**INFORME DE HITO DE CONTROL**  
**Nº 23825-2024-CG/GRAY-SCC**

**CONTRATACIÓN PARA LA EJECUCIÓN DE LA OBRA:**  
**“MEJORAMIENTO Y AMPLIACIÓN DE LA PRESTACIÓN DE**  
**SERVICIOS DEPORTIVOS EN EL ESTADIO CUNA DE LA LIBERTAD**  
**AMERICANA DEL COMPLEJO DEPORTIVO VENEZUELA, DISTRITO**  
**DE AYACUCHO, HUAMANGA - AYACUCHO”**

**HITO DE CONTROL Nº 3 – REVISIÓN DE LOS**  
**COMPONENTES 02, 03, 04, 05 Y B, DEL EXPEDIENTE**  
**TÉCNICO DE OBRA APROBADO**

**AYACUCHO, 21 DE AGOSTO DE 2024**

Fuente: Expediente técnico de obra aprobado, Plano ISAAC-01.

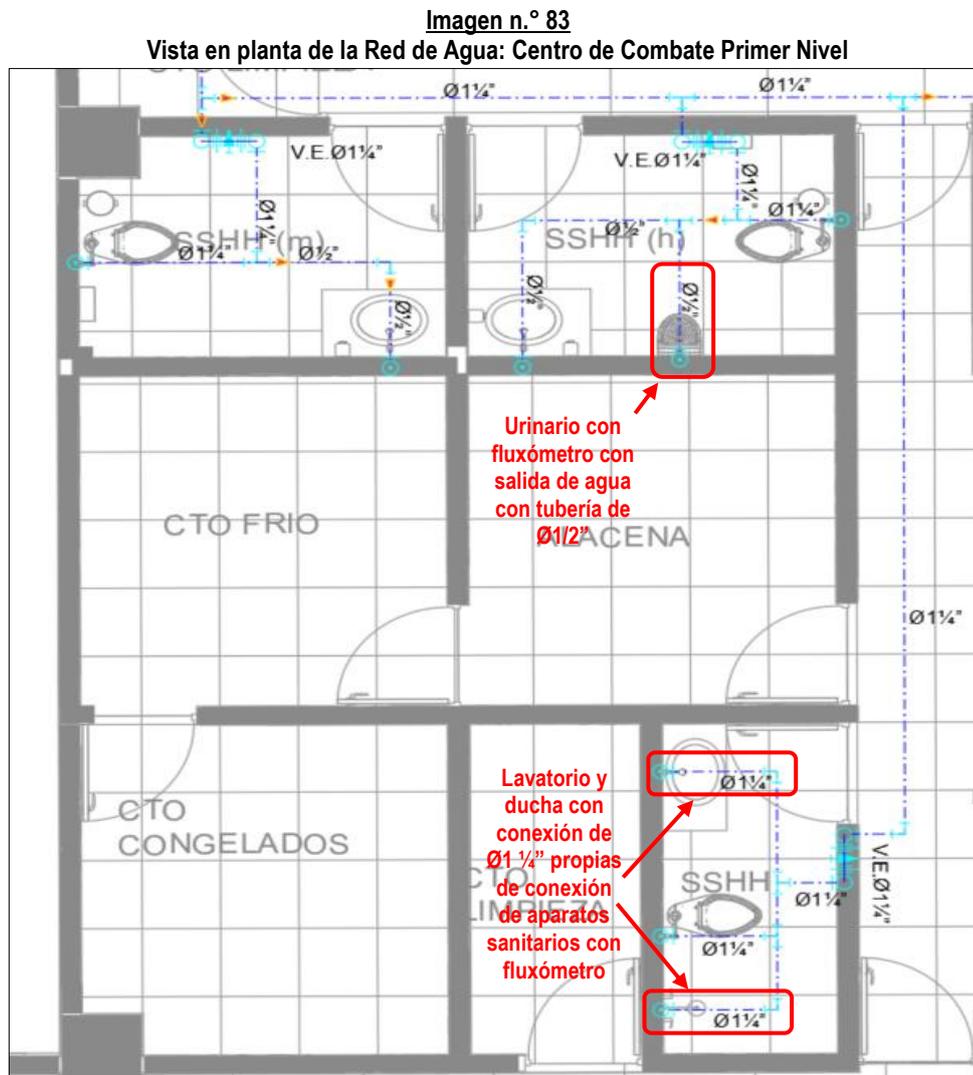
**18. EN LOS PLANOS DEL SISTEMA DE DISTRIBUCIÓN DE AGUA SE CONTEMPLAN DIÁMETROS Y METRADOS QUE NO CORRESPONDEN A CONSIDERACIONES TÉCNICAS, SITUACIÓN QUE PODRÍA GENERAR PRESUPUESTOS ADICIONALES POR LA MODIFICACIÓN DEL EXPEDIENTE TÉCNICO, REFERENTE AL CAMBIO EN LA RED DEL SISTEMA DE DISTRIBUCIÓN DE AGUA.**

De la revisión del expediente técnico aprobado, en el "Plano ISAAC-01 Plano de Red de Agua: Centro de Combate Primer Nivel", se observa que el diámetro para la toma de agua de los aparatos sanitarios ha sido inadecuado, situación que se repite en otros ambientes del complejo deportivo. De la siguiente imagen, se puede observar que la selección para aparatos sanitarios no es el adecuado, siendo que, el urinario con fluxómetro recibe una toma de agua de  $\varnothing 1/2"$ , mientras que el lavatorio y la ducha reciben una toma de agua de  $\varnothing 1 1/4"$ .
